# K断層 調査位置図

修正後  
 第833回審査会合  
 資料1 修正

K断層調査位置図

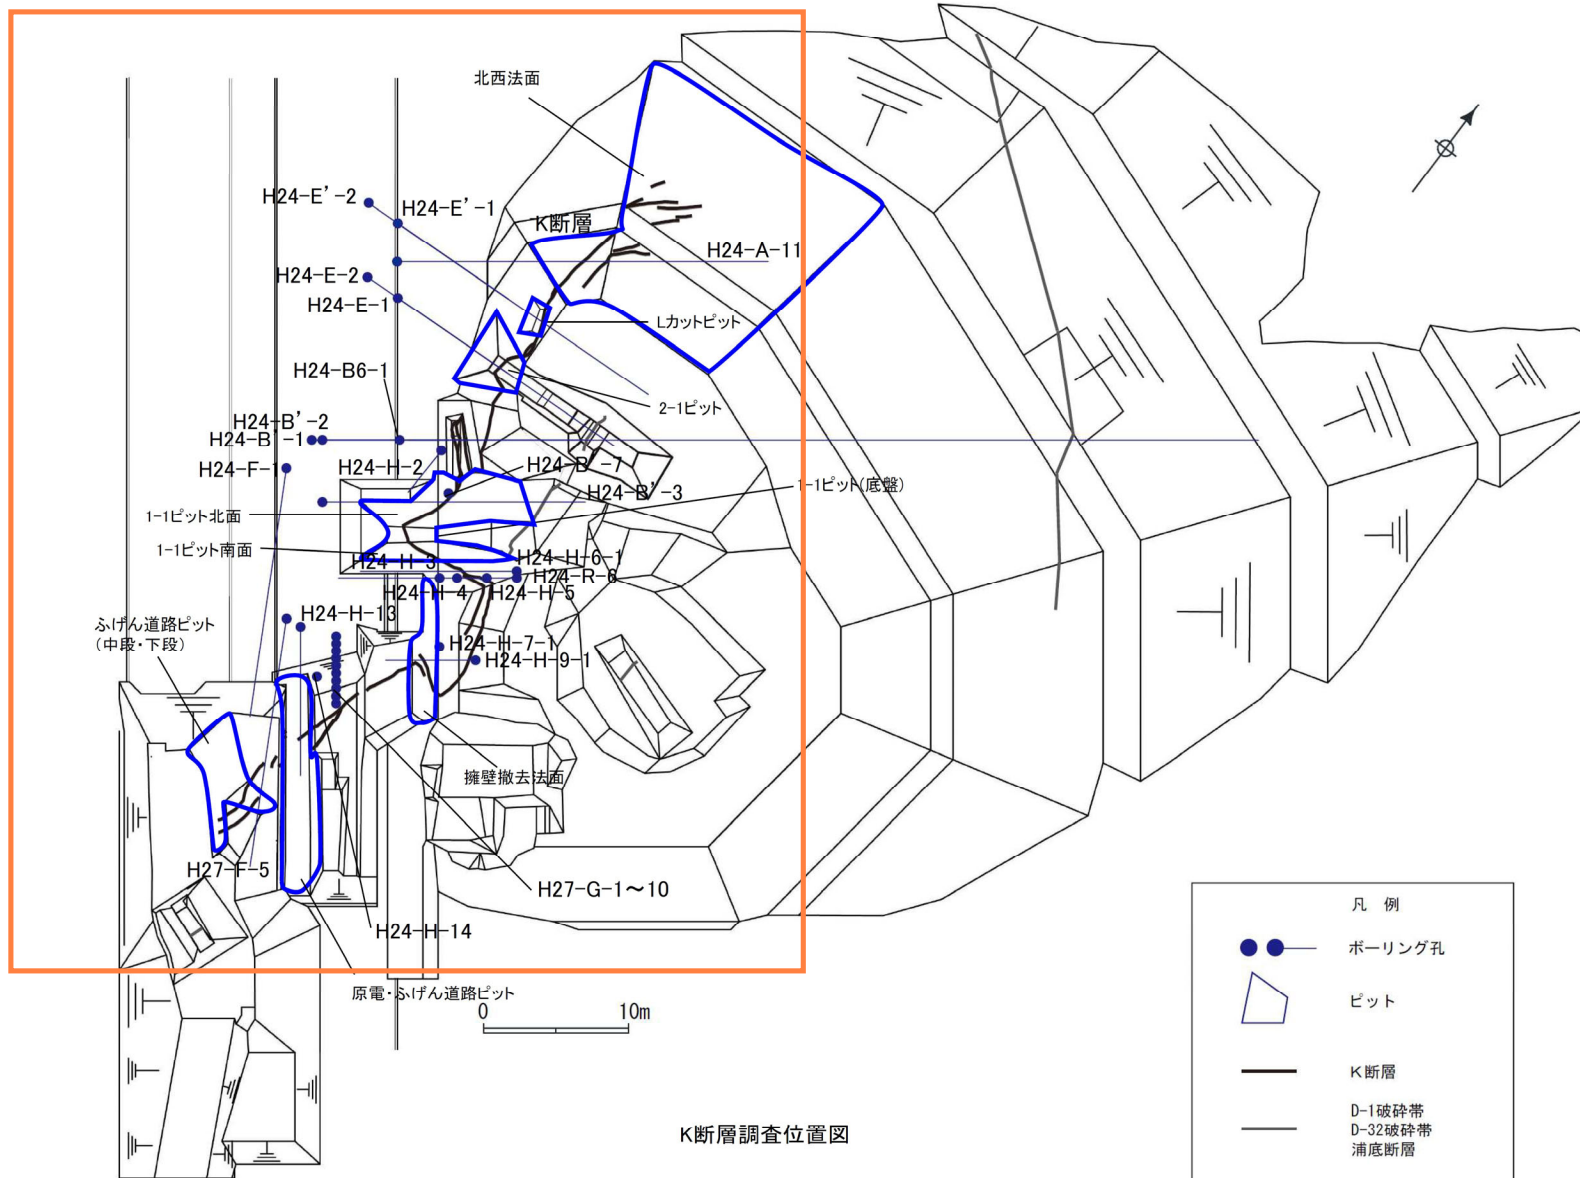
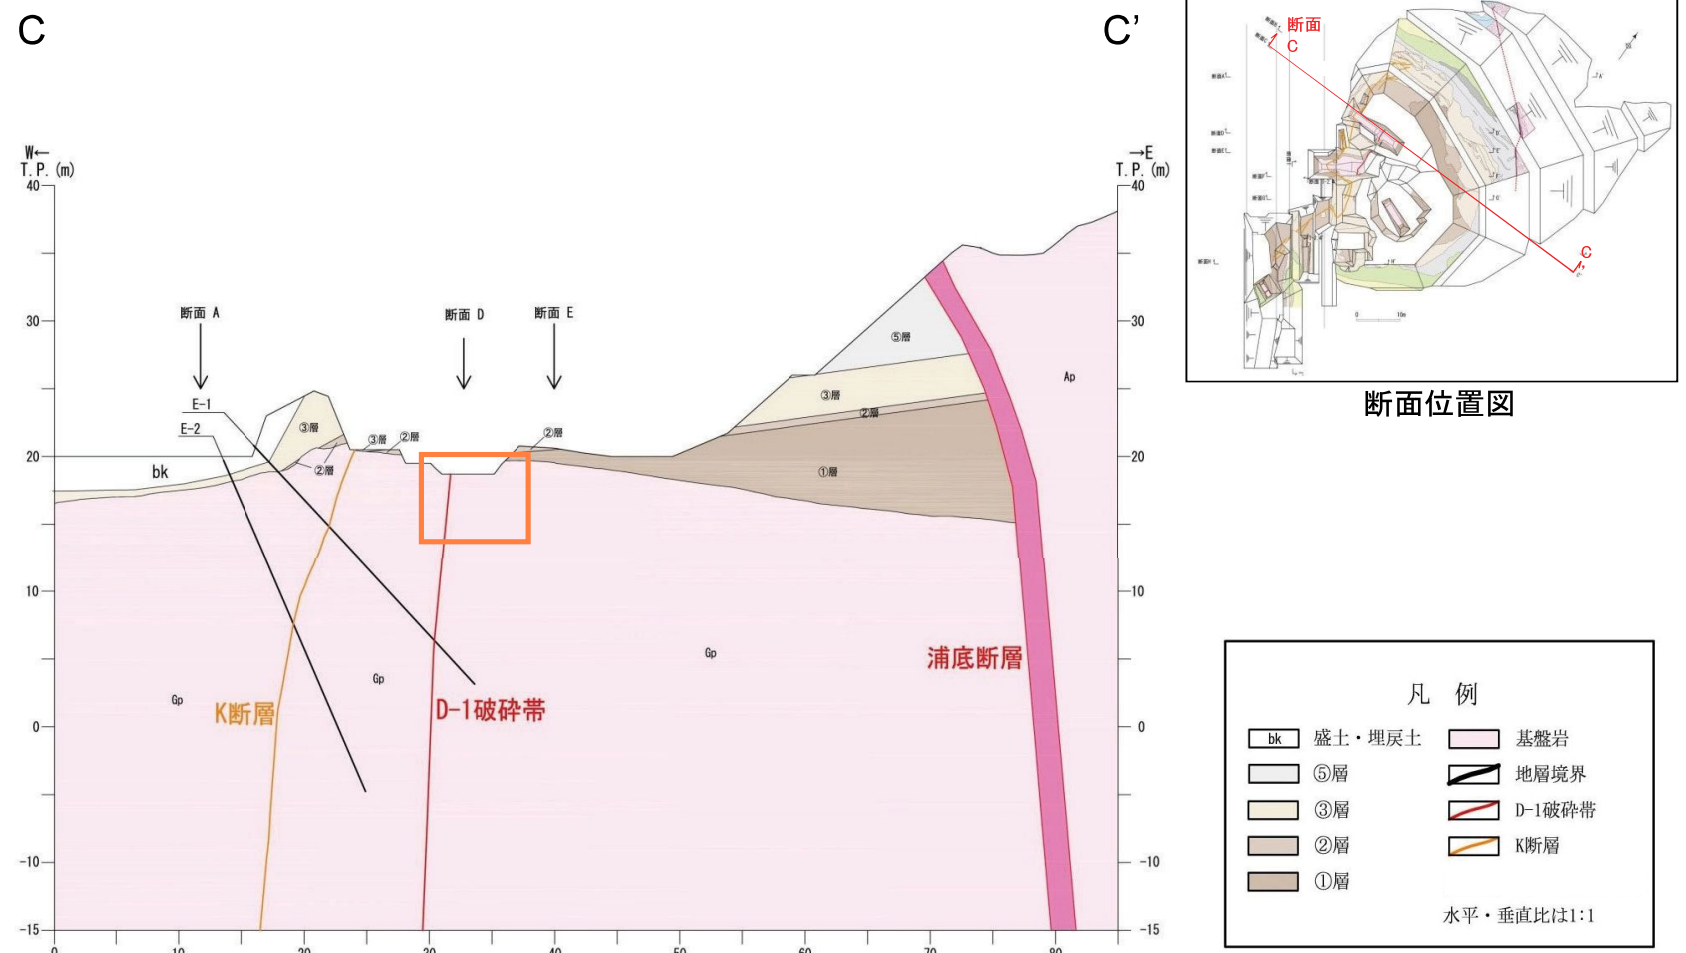
74 : 2-1ピット底盤を掘り込み後の形状に修正  
 ボーリング位置を修正 (北にずれていたため修正)

# D-1トレンチ断面図(I-I')

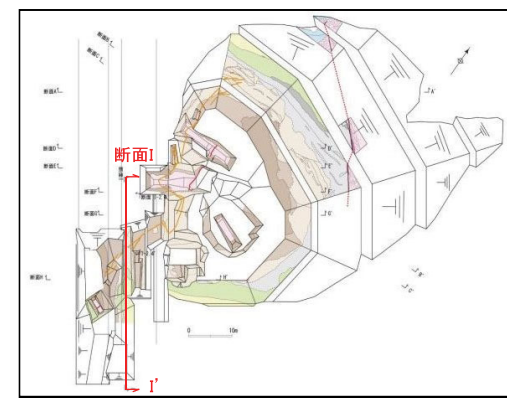
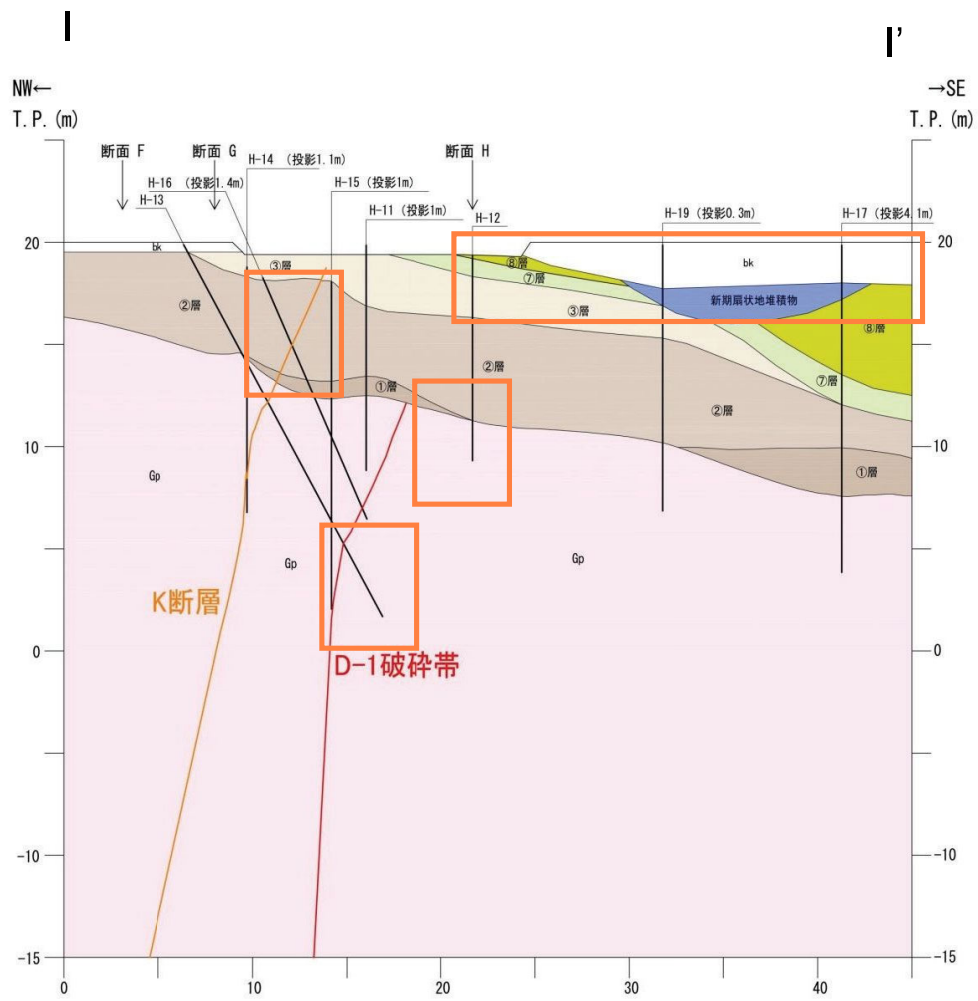
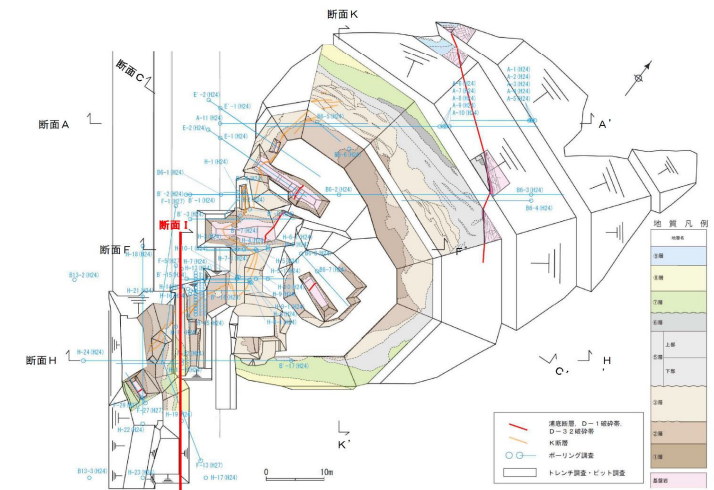
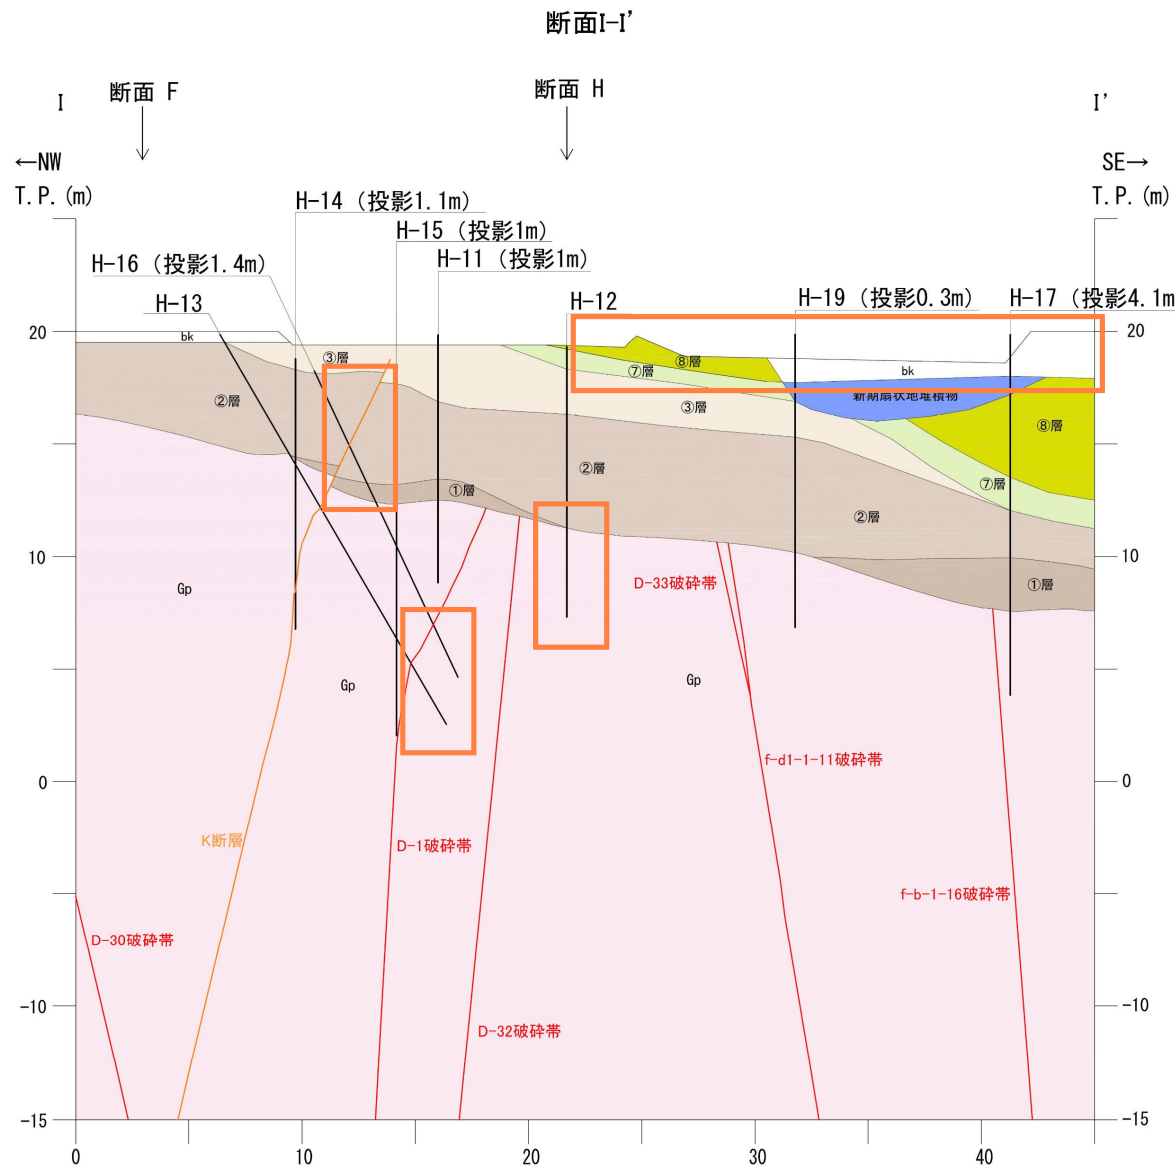
75 : 2-1ピット底盤を掘り込み後の形に修正

76 : 最新の法面形状に修正

北西法面 スケッチ

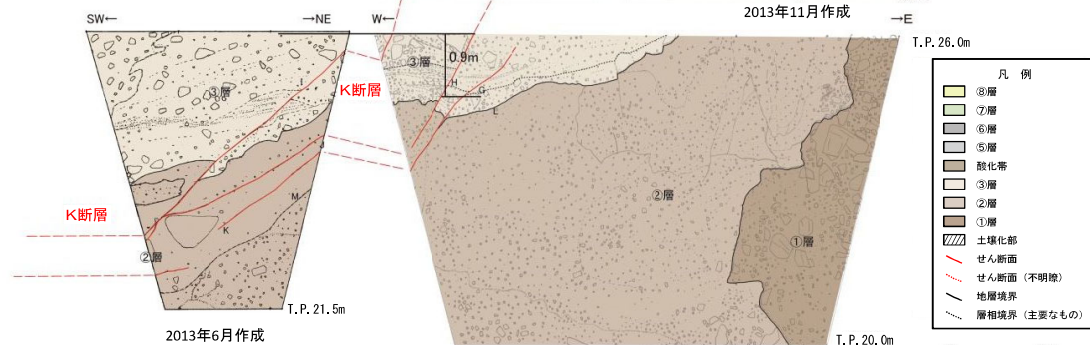
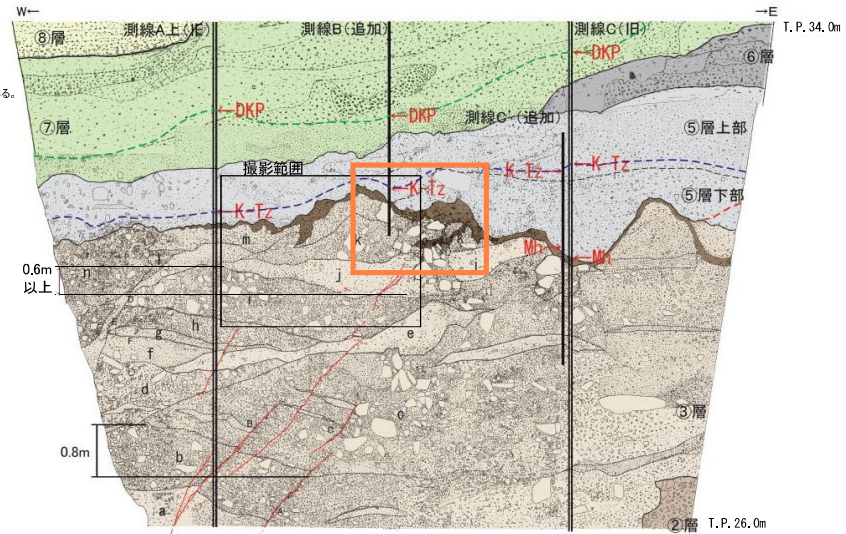
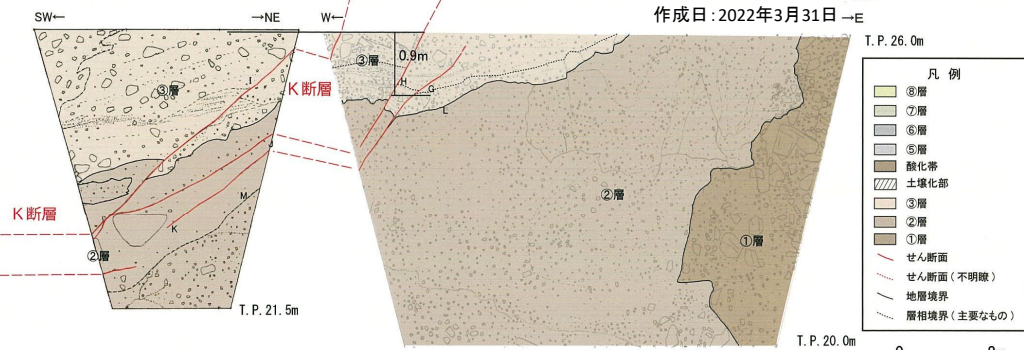
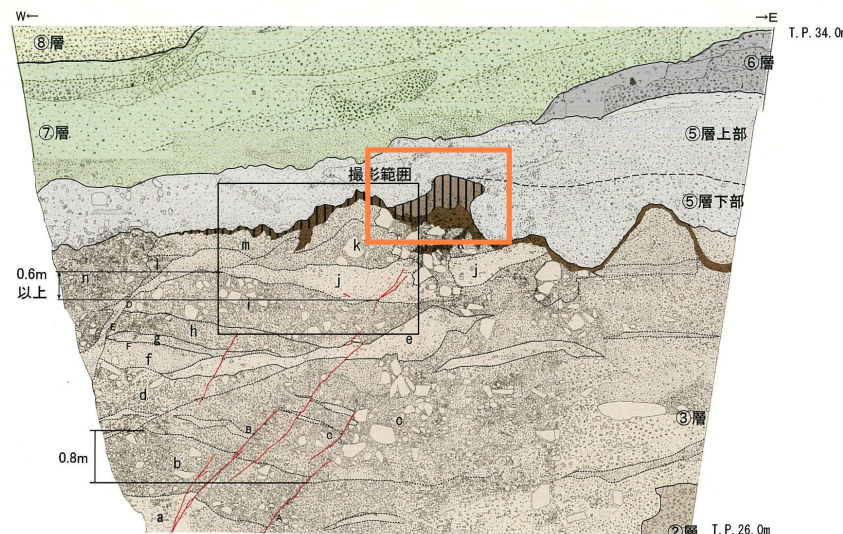
77：最新版に修正（土壌化範囲の観察結果の反映もれを修正）  
②層の色調修正

# K断層の性状(1-1ピット北面)

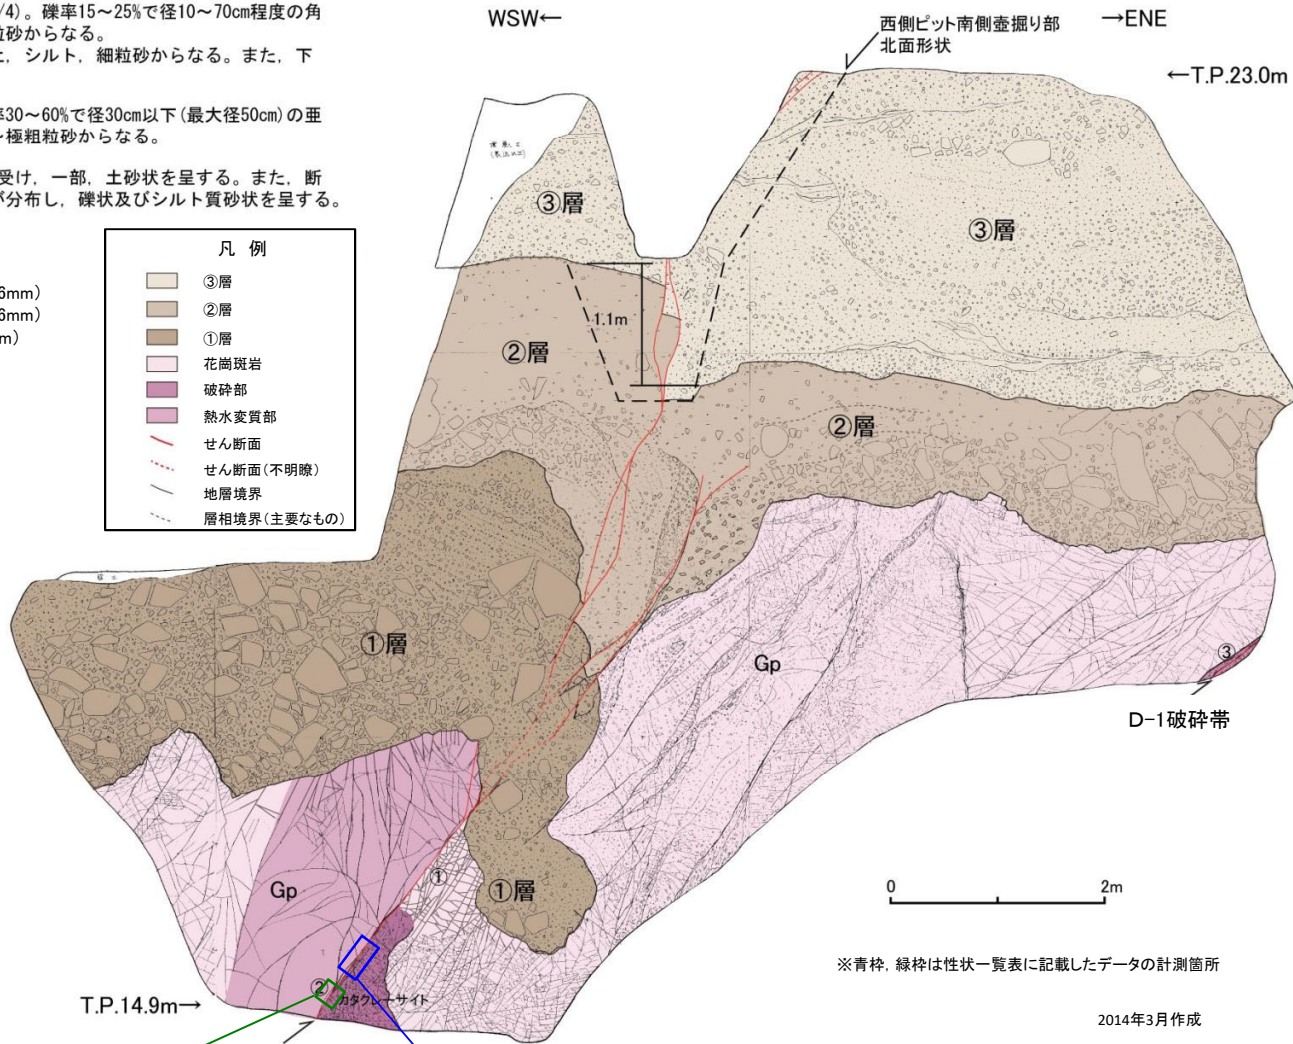
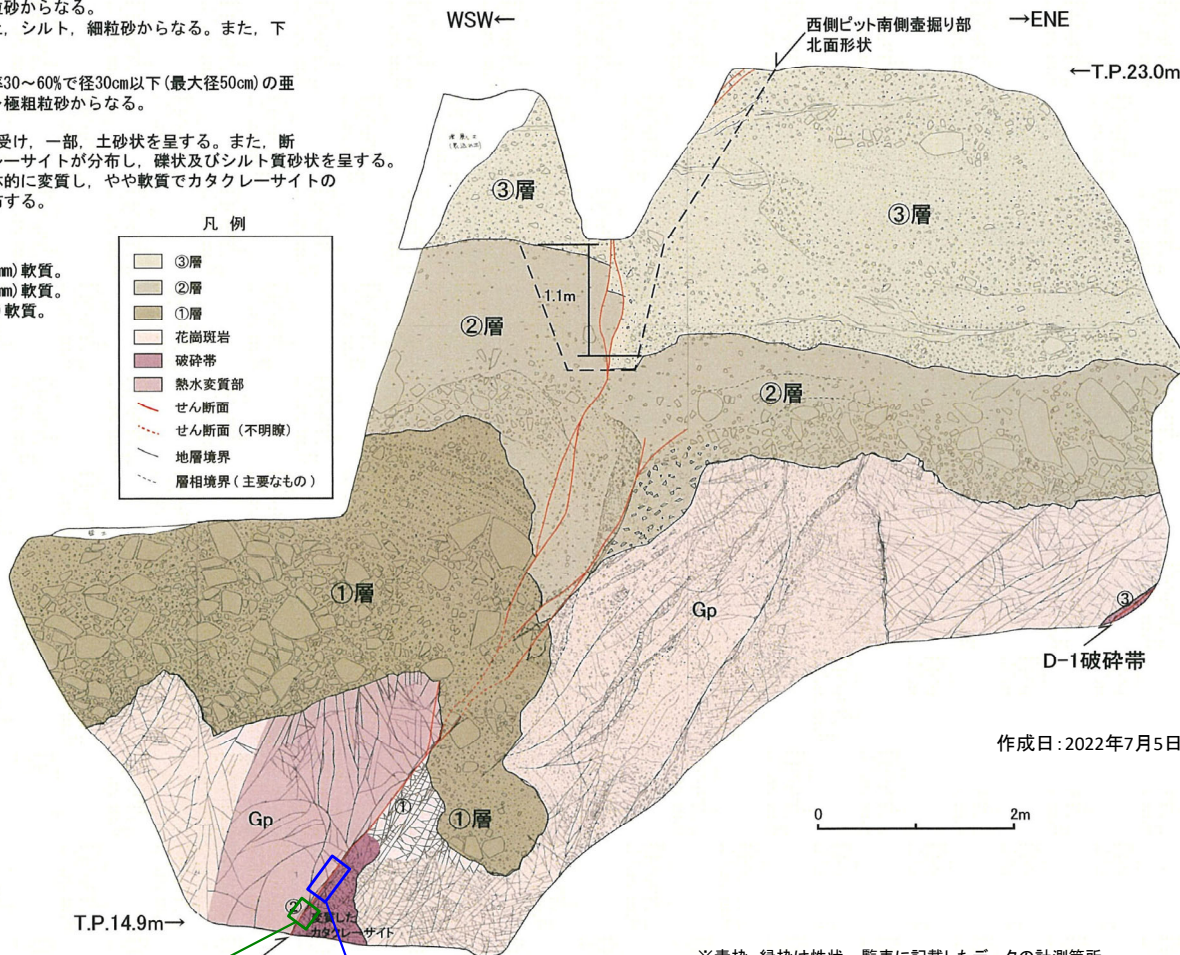
79 : ①層の色調修正
